Extrait diaporama bureau du 04/09/2012

Création d'un bassin de rétention de 2.03 ha et 25 000 m³

Bassin de rétention des Frémaudières Saint Nazaire

Site du projet = site de la compensation

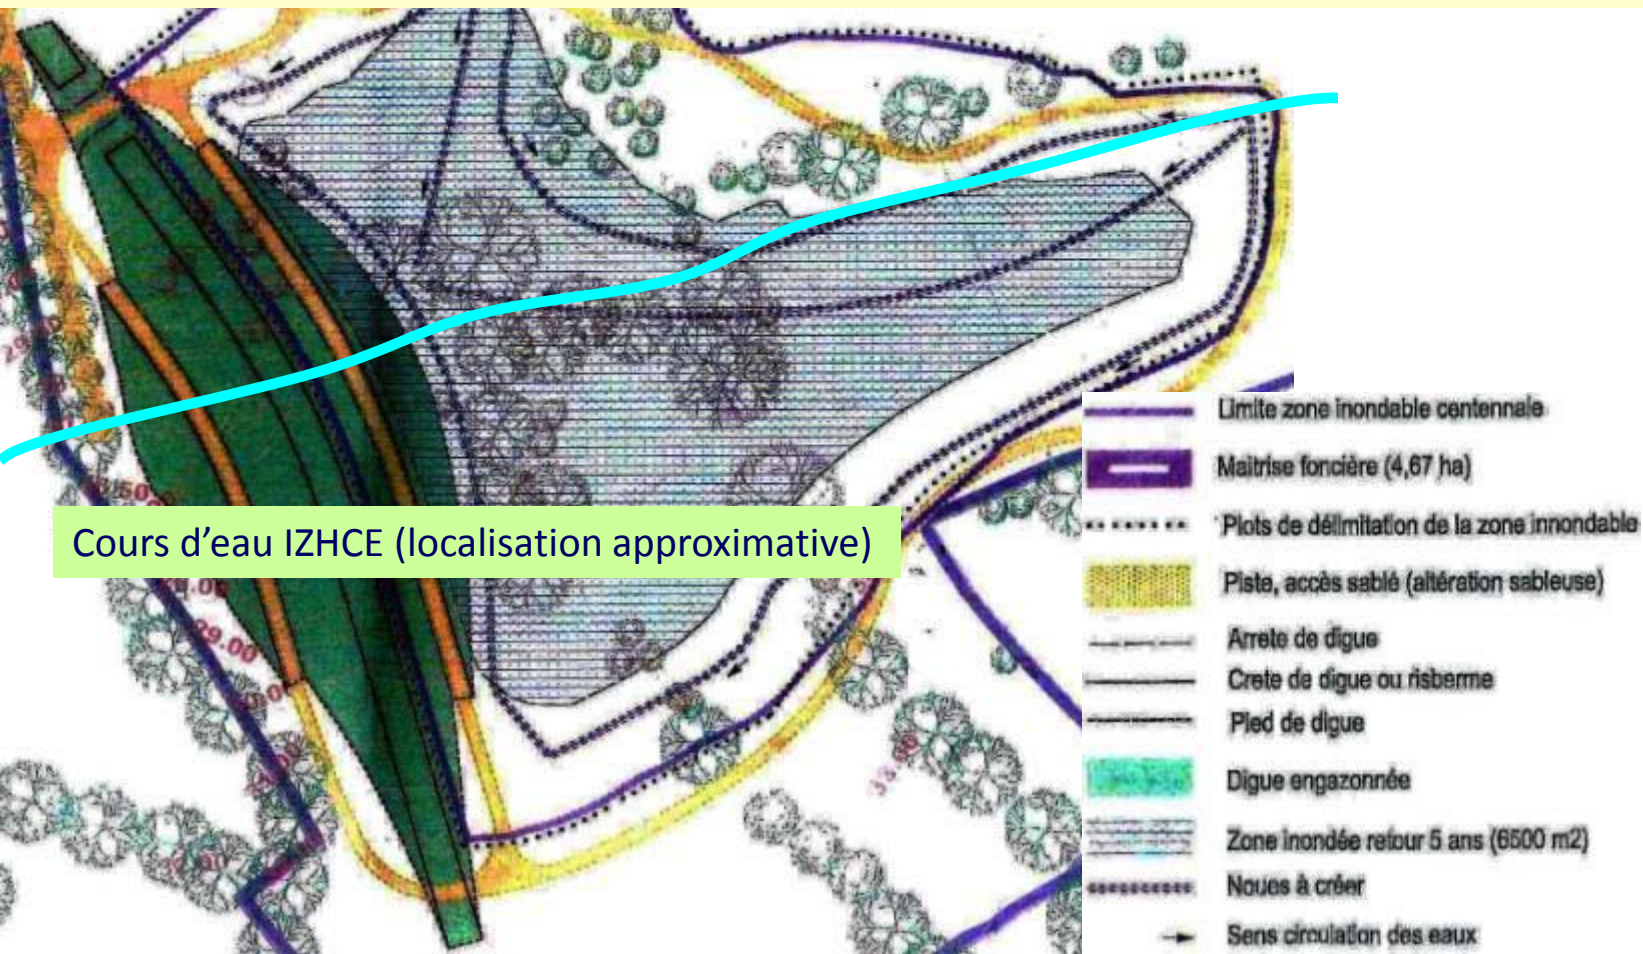
Commentaire dans le dossier : Fonctionnement possible si compactage du fond de noue et du talus de gradin. Reconstitution probable de la végétation initiale avec une diversité plus faible. Besoin de stockage des sols superficiels initiaux pour régalage au fond du bassin (*à priori sol réutilisé pour constituer la digue*)

– La compensation proposée est elle acceptable en l'état ?

- vision restreinte : que le site du projet
- lien avec ZH situées en amont, lien aval
- niveau de définition, pertinence, efficience ?
- surface : 3.6 fois ZH végétation, < 1 ZH pédologique
- contradiction possible dans le dossier : matériaux extraits = constitution de la digue or sol à conserver pour régaler au fond du bassin et faciliter le retour de la ZH, etc.

– Le cours d'eau identifié dans l'IZHCE : non pris en compte, perturbation ? continuité ?

– Non respect de l'article 5 du SAGE / création et gestion de nouveau plan d'eau (y compris bassin de régulation des eaux pluviales)

- ne pas être positionné en travers des cours d'eau
- être déconnecté du réseau hydrographique
- ne pas être construit sur une zone humide
- etc.

Commentaire, demander des garanties / conception des mesures. Doute perceptible dans la rédaction du rapport .

Commentaire, à priori bassin sec, remplissage ponctuel
